改善箇所説明図

基準不適合発生箇所

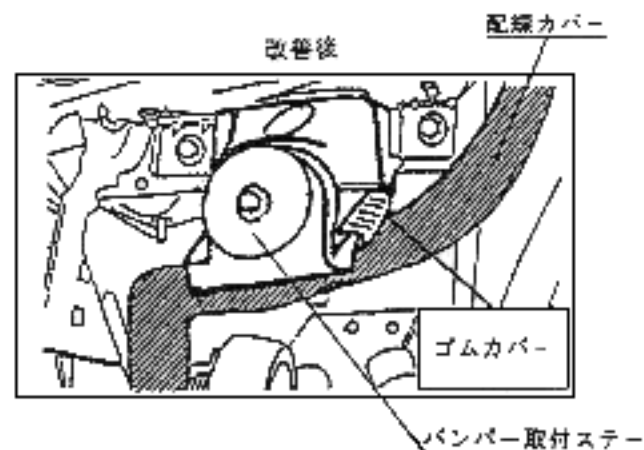
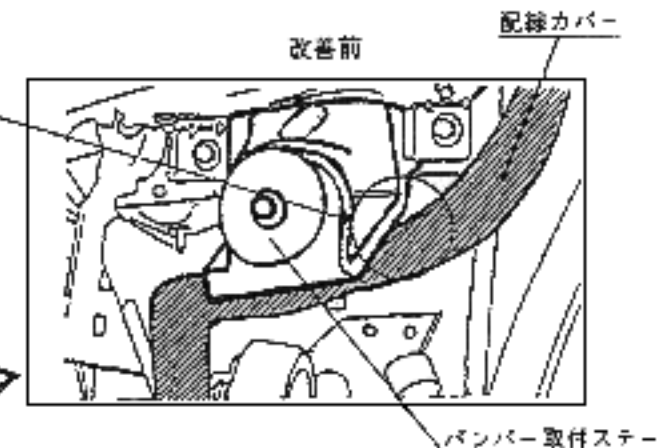
左側フエンダー下の電気配線カバーの取付け方などに不適切なものがあり、そのままの状態では使用を続けると、電気配線カバーがバンパー取付けステーに接触し、損傷することがあり、最悪の場合、発熱して火災に至るおそれがある。

全車両、当該電気配線を点検し、バンパー取付けステーにゴムカバーを取付ける。
